WABCO Park Release Emergency Valve (PREV)

Hemos detectado un posible problema de seguridad relativo a la válvula WABCO **Park Release Emergency Valve (PREV 971.002.90x.0)** de WABCO. Este problema afecta a las piezas fabricadas entre **febrero de 2005 y enero de 2006**

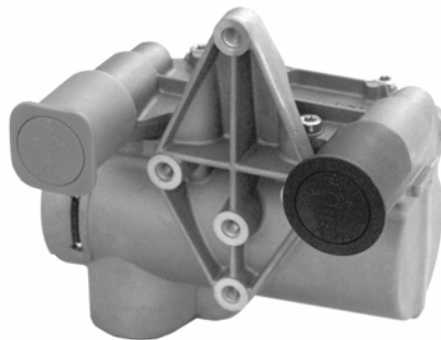
La fecha de fabricación se puede identificar fácilmente según se muestra en la siguiente imagen:

WWYY: 0505, 0605 ... 0306, 0406

En algunos casos, la duplicación de tolerancias puede provocar que el botón negro de la PREV quede presionado cuando el remolque está acoplado al camión. Cuando este fallo ocurre, la señal o luz de advertencia roja del sistema de frenado se activa en el cuadro de mandos del camión para alertar al conductor de que la presión del aire del depósito del remolque está por debajo de los 4,5 bares. Si esta presión alcanza una cifra inferior a los 2,5 bares, se produce un frenado involuntario del vehículo.

- WABCO facilitará un equipo de reparación para sustituir el botón negro y la chapa de metal de la válvula PREV. La instalación del equipo de reparación es una operación fácil y rápida que no debería ocupar más de 10 minutos.
- A tal fin, un impreso de pedido puede obtenerse a través del envío de un fax al nº 0049 511 922 45555 (por favor envíe una hoja con sus detalles de contacto y dirección para recibir dicho impreso).
- Para resolver cualquier duda puede contactar con el servicio de atención al cliente de WABCO, disponible en el número gratuito 00800 4389 22 26 para toda Europa.
